質 疑 回 答 書

工事名又は業務名
吹田市立北千里市民体育館受変電設備改修工事

質 疑 事 項 (図面番号: E-05 番 仕様書: _____ 頁 設計図書: _____ 頁)

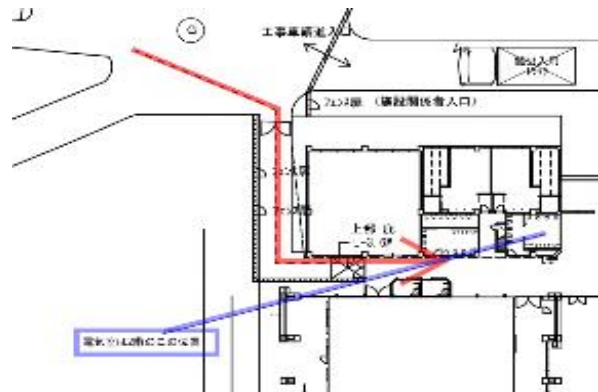
本工事で 更新する変圧器、その他機器の搬入出経路は、赤色の矢印で記載したルートを用いると理解してよろしいですか。認識が異なるのであれば、機器の搬入出の経路について詳細をご教示ください。

また、1階から2階へ 荷揚げする手段について詳細をご教示ください。

お考えのとおりです。
1階から電気室のある2階までの搬入について、階段による荷揚げを想定しています。
詳細については契約締結後、本市職員との協議の上決定します。

質 疑 事 項 (図面番号: E-05 番 仕様書: _____ 頁 設計図書: _____ 頁)

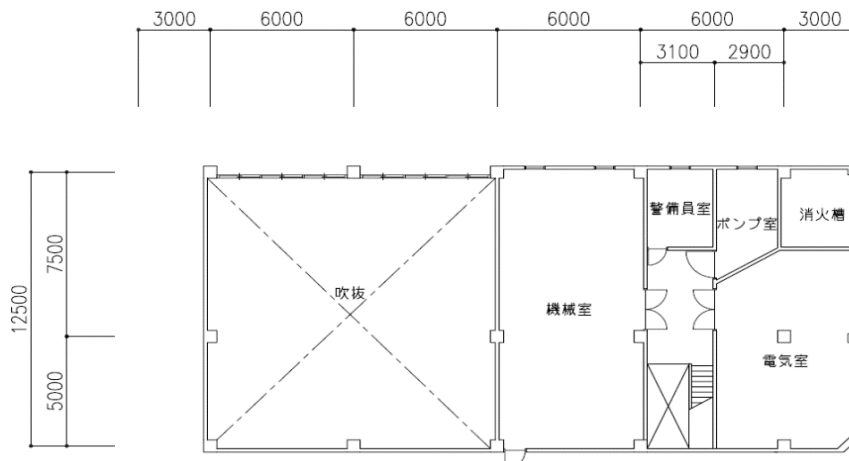
本工事にて更新する変圧器およびその他機器の搬入出経路についてご教示ください。

特に、2階への荷揚げ後から電気室までの搬入経路について、以下の内容をご教示ください。

搬入経路の移動距離

通路幅および有効高さ

搬入経路上の段差・障害物の有無

搬入経路における方向転換箇所の有無(直進のみで搬入可能か、また直角方向への転換回数)

搬入用開口寸法および搬入条件

また、上記搬入経路については、本工事対象機器の搬入が可能な条件として計画されているものと考えてよいか、併せてご教示ください。

1階から電気室のある2階までの搬入について、階段による荷揚げを想定しています。搬入経路については、本工事対象機器の搬入が可能な条件として計画しています。詳細については契約締結後、本市職員との協議の上決定します。

また、2階平面図を提供します。

質 疑 事 項 (図面番号: E-05 番 仕様書: _____ 頁 設計図書: _____ 頁)

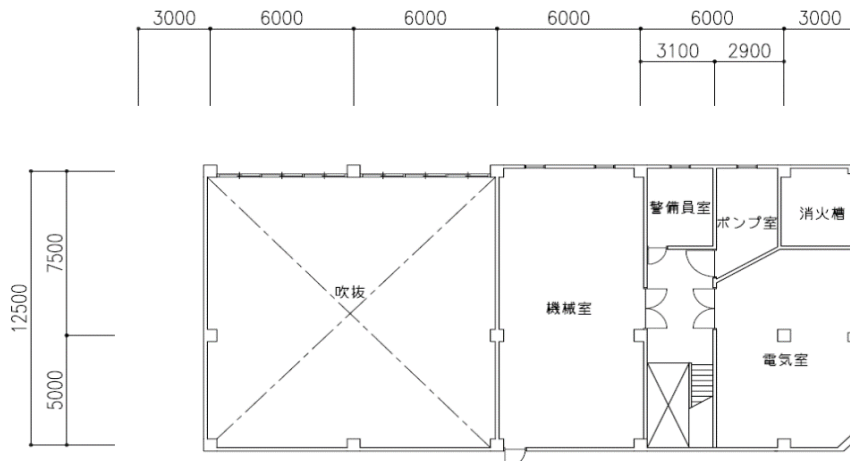
本工事にて更新する変圧器等の搬入方法についてご教示ください。
1階から電気室のある2階までの搬入について、既設エレベータの使用を想定しているか、または階段による荷揚げを想定しているかご教示ください。

また、階段による荷揚げを想定している場合は、以下の内容についてご教示ください。

階段の有効幅員
踊り場の有効寸法(幅・奥行)
1階から2階までの階高
搬入経路上の方向転換箇所および障害物の有無

あわせて、上記搬入経路については、本工事対象機器の搬入が可能な条件として計画されているものと考えてよいかご教示ください。
なお、搬入にあたり養生、仮設揚重設備または一時的な障害物撤去等が必要となる場合の取扱いについても併せてご教示ください。

1階から電気室のある2階までの搬入について、階段による荷揚げを想定しています。
搬入経路については、本工事対象機器の搬入が可能な条件として計画しています。
詳細については契約締結後、本市職員との協議の上決定します。

また、2階平面図を提供します。
階高は約3mです。

質 疑 事 項 (図面番号: E-05 番 仕様書: _____ 頁 設計図書: _____ 頁)

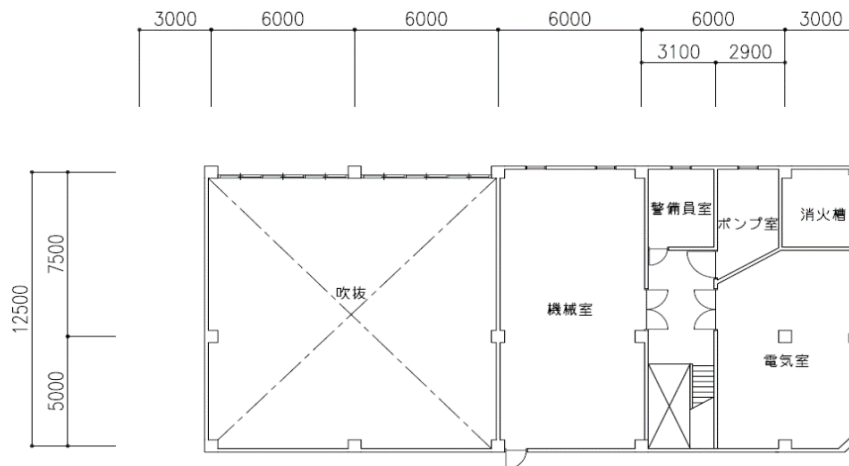
本工事にて更新する変圧器等の搬入方法についてご教示ください。

搬入計画の確認を行うため、1階から2階電気室までの搬入経路が確認可能な平面図(2階平面図を含む関連図面)のご提供をお願いいたします。

また、搬入経路上における制約条件(通路幅、有効高さ、段差、方向転換箇所等)が確認可能な資料がある場合は、併せてご提供をお願いいたします。

2階平面図を提供します。
階高は約3mです。

質 疑 事 項 (図面番号: E-05 番 仕様書: _____ 頁 設計図書: _____ 頁)

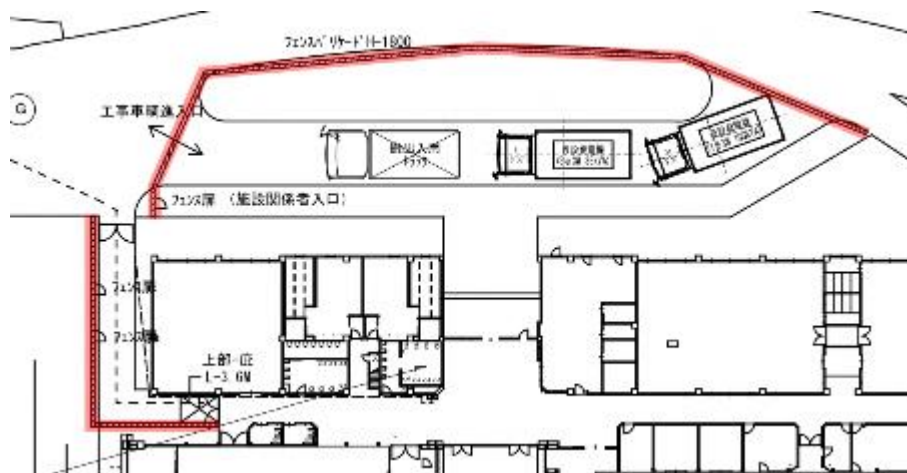
フェンスバリケードは 下図のように 赤色で色塗りした範囲と理解してよろしいでしょうか。

お考えのとおりです。

質 疑 事 項 (図面番号: E-05 番 仕様書: _____ 頁 設計図書: _____ 頁)

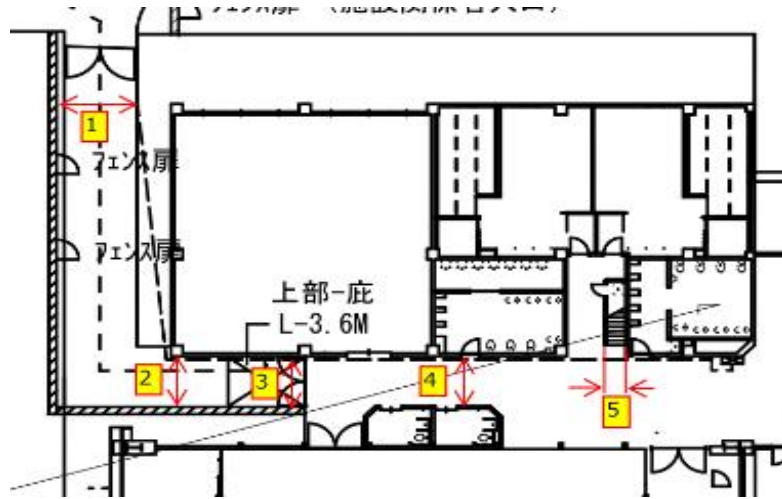
下図の 1～5の 通路幅、天井高さについてご教示ください。

- ①幅:約2,780mm
- ②幅:約2,500mm
- ③幅:約2,500mm 高さ:約2,700mm
- ④幅:約2,575mm 高さ:約2,700mm
- ⑤幅:約900mm 高さ:約2,330mm

質 疑 事 項 (図面番号: E-05 番 仕様書: _____ 頁 設計図書: _____ 頁)

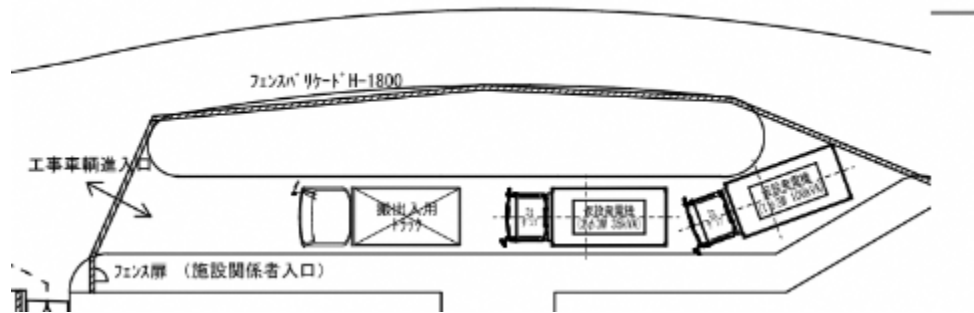
仮設発電機の設置条件についてご教示ください。

仮設発電機について、トラック積載状態で配置する計画であるか、または地上へ荷下ろした状態で設置する計画であるかご教示ください。

また、地上設置を想定している場合は、設置方法および必要となる仮設条件についても併せてご教示ください。

さらに、当該発電機の搬入・設置期間について、令和9年2月1日～令和9年2月7日の期間を想定しているか、または事前設置が可能であるかについてもご教示ください。

仮設発電機について、トラック積載状態で配置する計画です。

当該発電機の搬入・設置期間について、令和9年2月1日～令和9年2月7日の期間を想定しています。

質 疑 事 項 (図面番号: E-05 番 仕様書: 頁 設計図書: 頁)

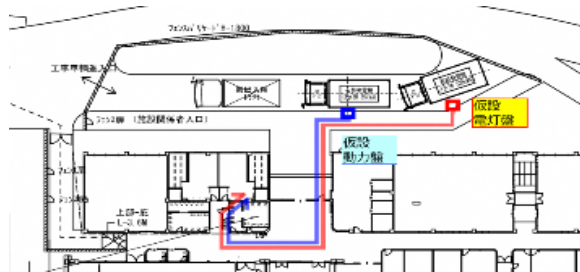
仮設盤および仮設ケーブルの配線ルートについてご教示ください。

また、添付図に示すルートにて仮設ケーブルを敷設する計画としてよいかご教示ください。
さらに、仮設ケーブルを敷設する期間について、令和9年2月1日～令和9年2月7日の期間を想定しているか、または事前に敷設可能であるかについても併せてご教示ください。

建物内への仮設ケーブル引込みについて、仮設送電期間中に扉開放状態を継続することが可能か、または既設貫通孔等を利用して建物内へ配線する計画であるかについてもご教示ください。
また、仮設発電機から電気室配電盤までの想定ケーブル長についてもご教示ください。

さらに、仮設ケーブルの敷設方法について、床ころがし配線により継続して設置する計画か、または期間中に撤去・再敷設が必要となるかについても併せてご教示ください。

仮設ケーブルの敷設方法について、休館期間内は床ころがし配線により継続して設置する計画です。

ルート・計画については、契約締結後、本市職員・施設関係者との協議の上決定します。

質 疑 事 項 (図面番号: E-05 番 仕様書: 頁 設計図書: 頁)

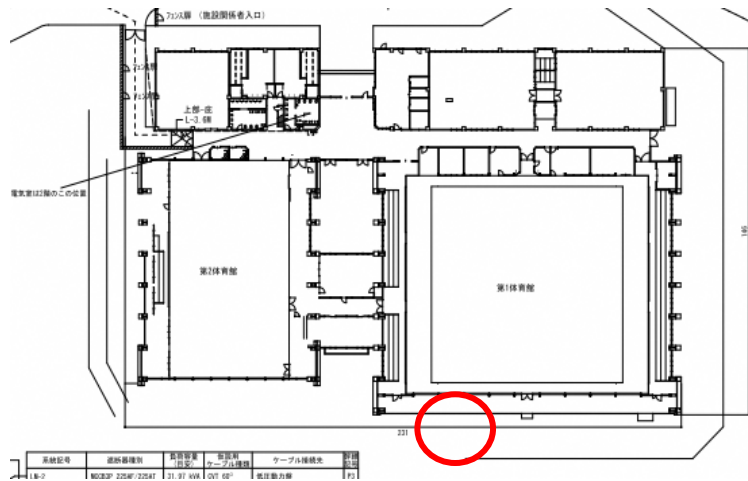
E-5の図面の縮尺と記載寸法についての確認です。
図面の縮尺が1/500と記載有りますがその場合、図面の建屋の大枠の寸法と違いが出てきます。
小さいですが赤丸部分で231mと記載有ります。
縮尺では82m程です。
どちらが正しいでしょうか、
もしくは上記以外でしょうか。

図面の縮尺1/500が誤りで、正しくは1/400です。
よって赤丸部分について、正しくは約92mです。

質 疑 事 項 (図面番号: E-06 番 仕様書: _____ 頁 設計図書: _____ 頁)

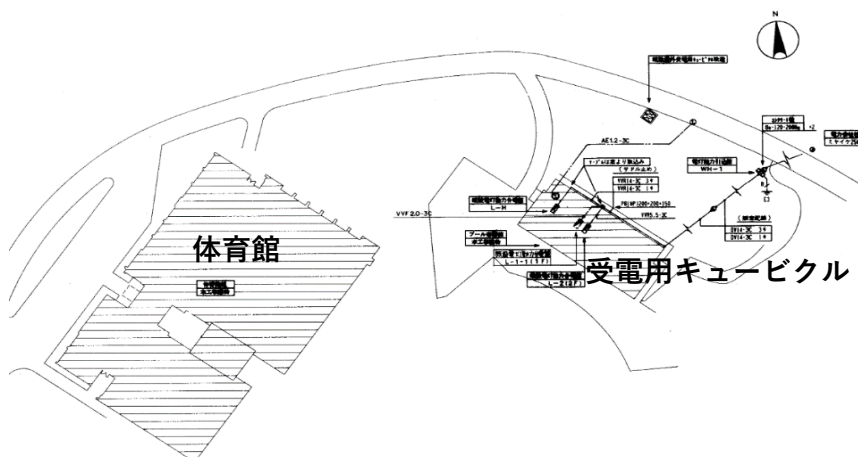
受電用CUBの既設仕様についてご教示ください。

- ① 既設受電用CUBのメーカー名
- ② 受電用CUBの設置位置

また、受電用CUBについて、建物内(2階電気室等)または屋外のいずれに設置されているかご教示ください。

あわせて、設置場所の詳細(設置階、周辺状況、搬入出条件等)についても併せてご教示ください。

なお、受電用CUB周辺における搬入出時の制約条件がある場合は、その内容についても併せてご教示ください。

- ①既設メーカーは、Nationalです。
- ②屋外受電用キュービクル設置位置は下記図面をご確認ください。
